富士・東部広域環境事務組合
一般廃棄物処理施設整備事業
環境影響評価書

準備書に対する知事意見への対応及び修正について
(公開部分)

令和8年10月20日 環境影響評価等技術審議会
富士・東部広域環境事務組合

図 1-5-1 騒音調査地点

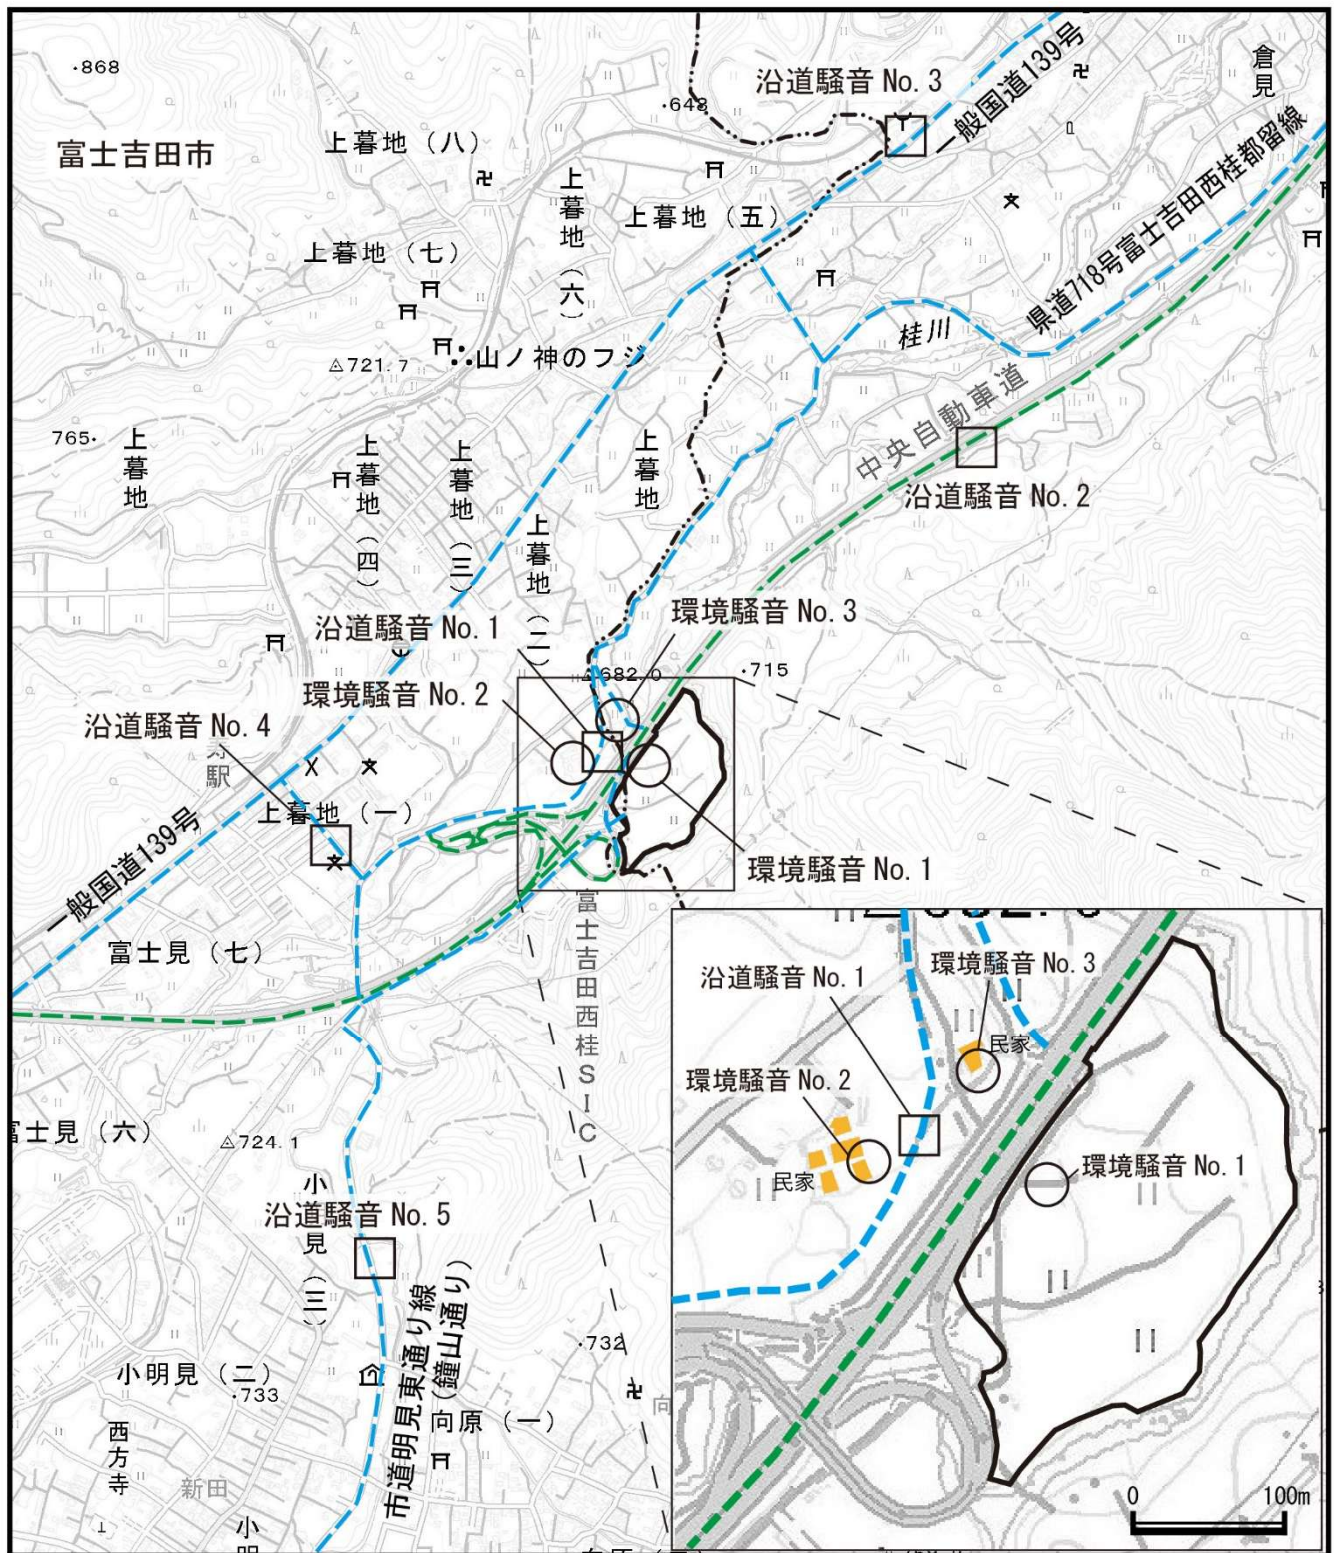
- ① 現時点（事業実施前）の実態把握のため、新たに騒音の調査地点を設定するとともに、騒音対策について地元自治体に協力を求めること。なお、調査及び地元自治体との協議結果については、経緯等も含めて評価書に詳細に記載すること。
- ② 環境影響を可能な限り低減するための保全措置を講じること。また、その効果を確認するため事後調査を実施し、その結果を中間報告書に記載すること。

環境騒音の調査地点として、環境騒音 No. 3（対象事業実施区域の北西側の直近民家）を追加し、現地調査を実施しました。追加分を含む現地調査結果を表 1-5-1 に示します。

現況の騒音が環境基準値または参考基準値を超過している道路交通騒音調査地点において、騒音の低減を図るため、地元自治体である富士吉田市及び西桂町に対し協力を要請いたしました。その結果、富士吉田市、西桂町、ならびに各対象道路の管理者より、表 1-5-2 のとおり見解が得られました。

図 1-9-1 湿地環境の創出場所の想定（評価書 8-510 ページ）

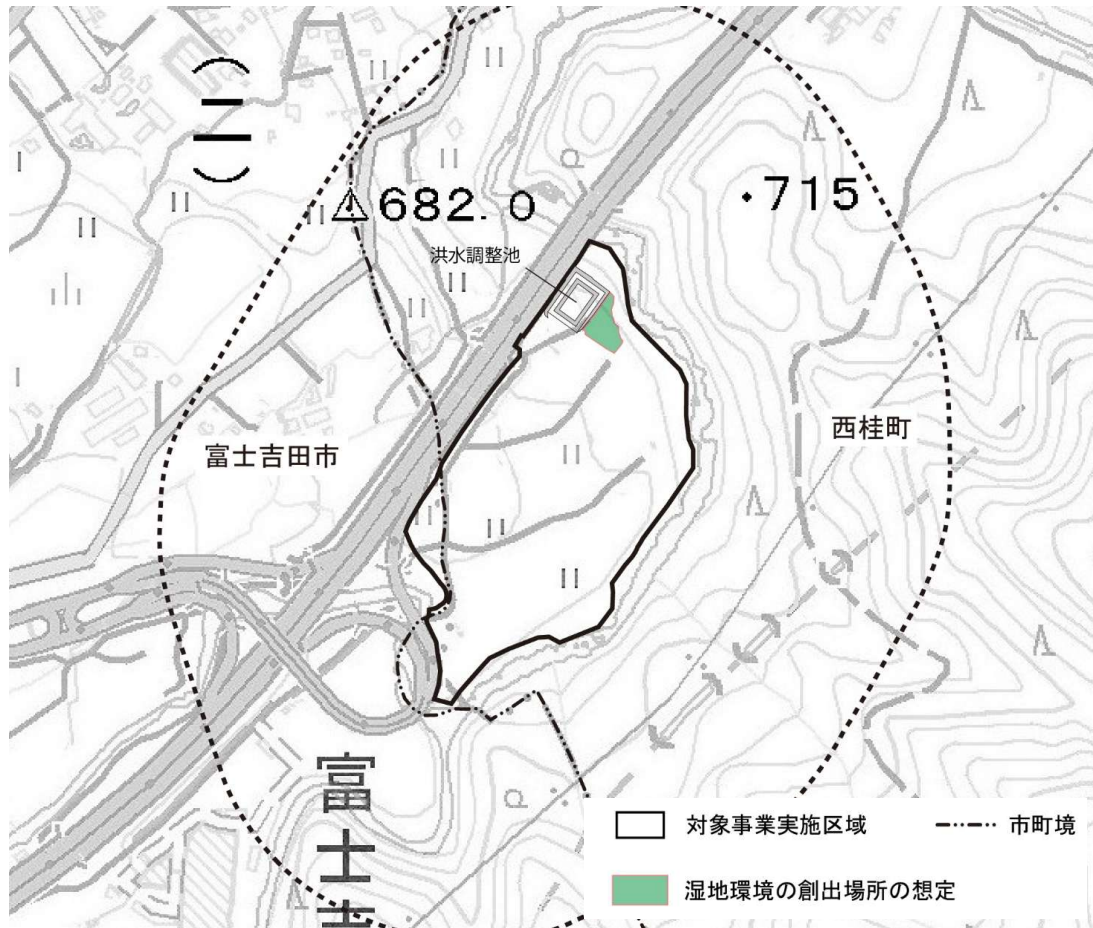
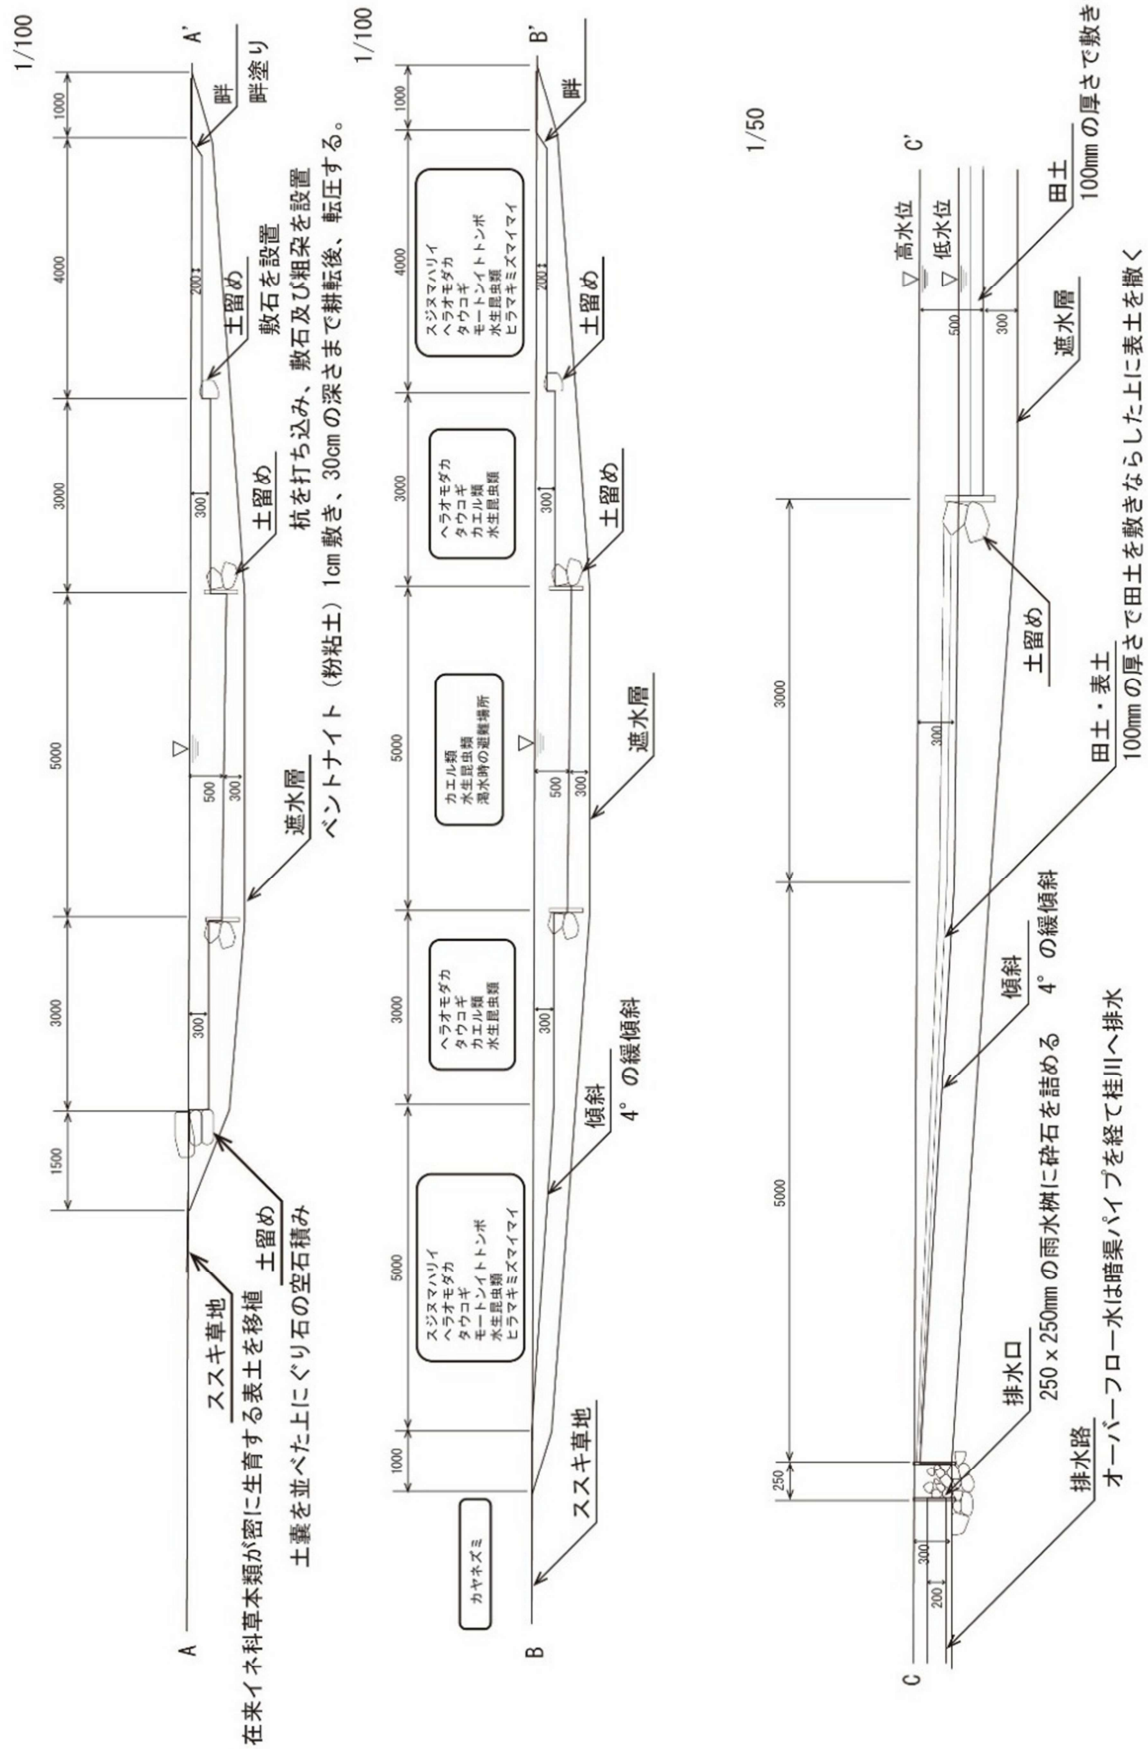
- ① 整備から事後評価に至るまでの長期的なロードマップ（時系列計画）を評価書に示すこと。
- ② 規模・構造等について、あらかじめ具体的に評価書に示すこと。
- ③ 調整池についても創出環境と同様の機能を備えるよう検討すること。
- ④ 保全対象種に両生類を含めるなど、対象をより広く設定すること。
- ⑤ 動植物の種ごとに生活史を十分に把握した上で、種の移動方法、期間及び移植時期を決定すること。
- ⑥ 外部から当該地への動植物の誘導方法については、検討を行うこと。また、創出環境への適切な移入が図られるよう、回廊（コリドー）の設置等の工夫を検討すること。
- ⑦ 創出環境の成功基準については、達成状況の評価方法を評価書に示すこと。
- ⑧ 対象種が定着しなかった場合の対応について、評価書に示すこと。
- ⑨ 事後調査については、初夏と盛夏では昆虫の出現状況（時間帯、生息場所、行動パターン、個体数）が異なるため、調査の実施回数を増やすこと。
- ⑩ 事後調査を実施する期間については、「創出環境整備後に一律 3 年間」とせず、成功基準の達成状況を判断できるまで継続すること。

創出環境の規模・構造等については、性能発注の受注者提案によるため、あらかじめ具体的に評価書に示すことは困難です。次善策として、創出環境が備えるべき要件を満たす想定を例示し、工事施工事業者の参考となるようにしました。

図 1-9-1 に湿地環境の創出場所の想定を、図 1-9-2 に創出する湿地環境のイメージを、図 1-9-3 に湿地環境の形状の想定を示しました。

図 1-19-1 総合評価落札方式による落札者選定の手順
(評価書 1062 ページ 図 8.3.1-5)

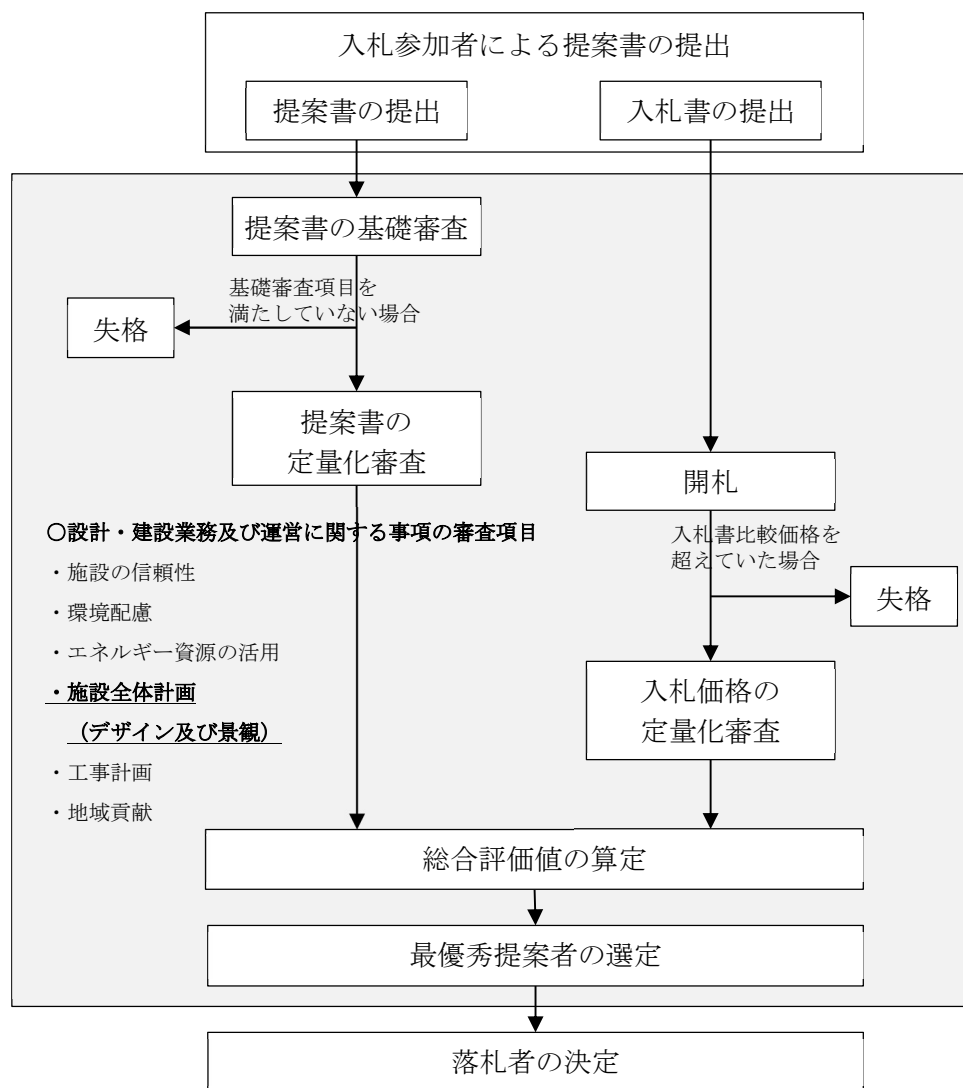
したがって、設計に係る関係主体及び判断プロセスについて整理した上で説明を改めるとともに、当該効果については事後調査により確認すること。

工事施工事業者の決定プロセスについて整理して評価書に示しました。工事施工事業者の決定プロセスを図 1-19-1 に示します。

工事施工事業者及び施設運営事業者の選定は、入札参加者から提出された提案書について、有識者を交えた事業者選定組織である「富士・東部広域環境事務組合一般廃棄物処理施設整備運営事業者選定委員会」が「落札者決定基準」に従って提案を得点化し、「提案書の定量化審査」を行います。この提案書の得点と、入札金額を基に行う「入札価格の定量化審査」の得点の合計点が最も高い提案者を最優秀提案者とし、本組合議会の議決により落札者を決定することとなります。

提案書の書式には「デザイン・景観」の項目を設け、落札者決定基準に示されたデザイン・景観に関する「審査の視点」に照らし、優れた提案を高く評価して得点に反映します。

図 1-21-1 用水のフロー例
(評価書 23 ページ 図 1.4-6 一部修正)

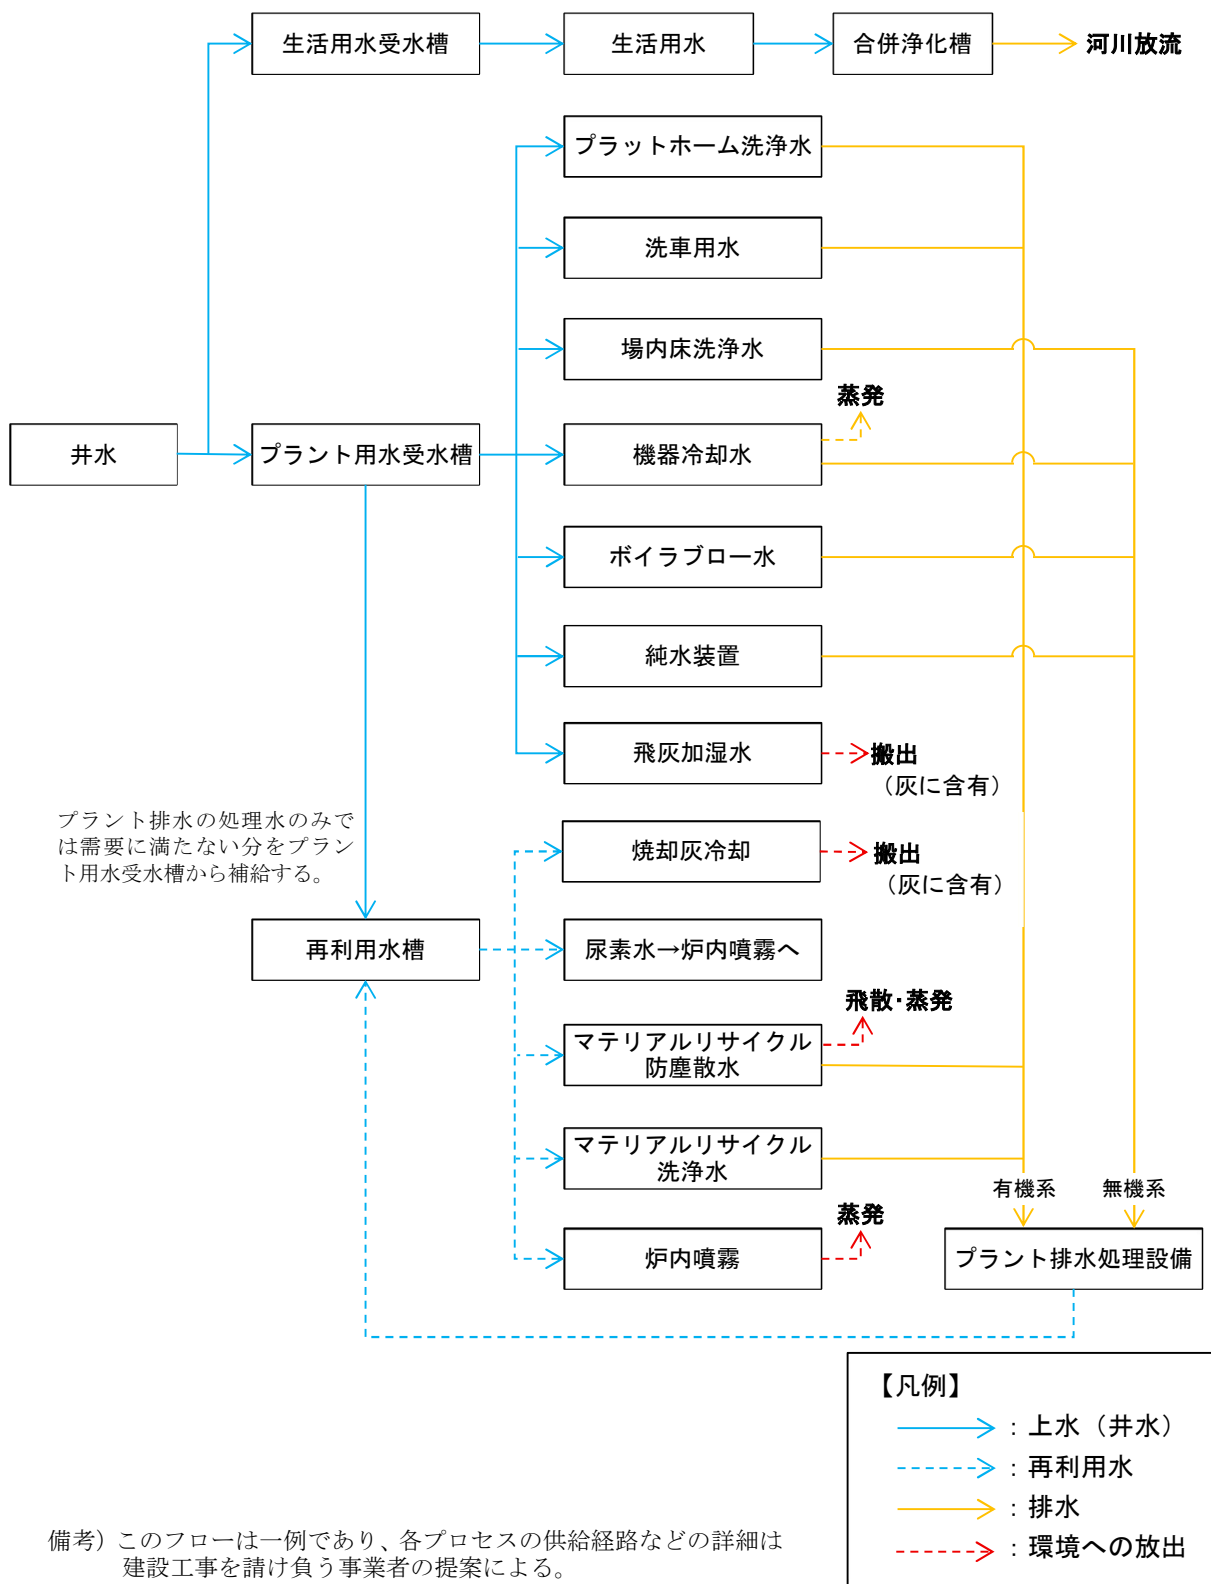
- ① 施設の存在及び稼働に伴う取水、使用及び排水を含めた水収支（用排水）の内容
- ② 造成工事に係る複数案（地質断面、土質、残土量、切土量及び盛土量、最大の盛土高さ）
- ③ 動植物に係る環境保全措置（創出環境の整備前の動植物の保全及び創出環境への導入）

生活用水及びプラント用水の取水から環境への放出（排水、水蒸気等）までのフローの例を評価書に示しました。用水のフロー例を図 1-21-1 に示します。

用水の取水は井水を基本とします。取水した井水は生活用水とプラント用水に分離し、生活用水は全量を合併浄化槽により公害防止基準以下に処理した後、桂川へ放流します。プラント用水は施設外に排水しないクローズドシステムを採用してプラント内で再利用しますが、一部は飛散・蒸発により環境に排出し、飛灰処理物や焼却灰に含まれる水分は最終処分場に搬出されます。
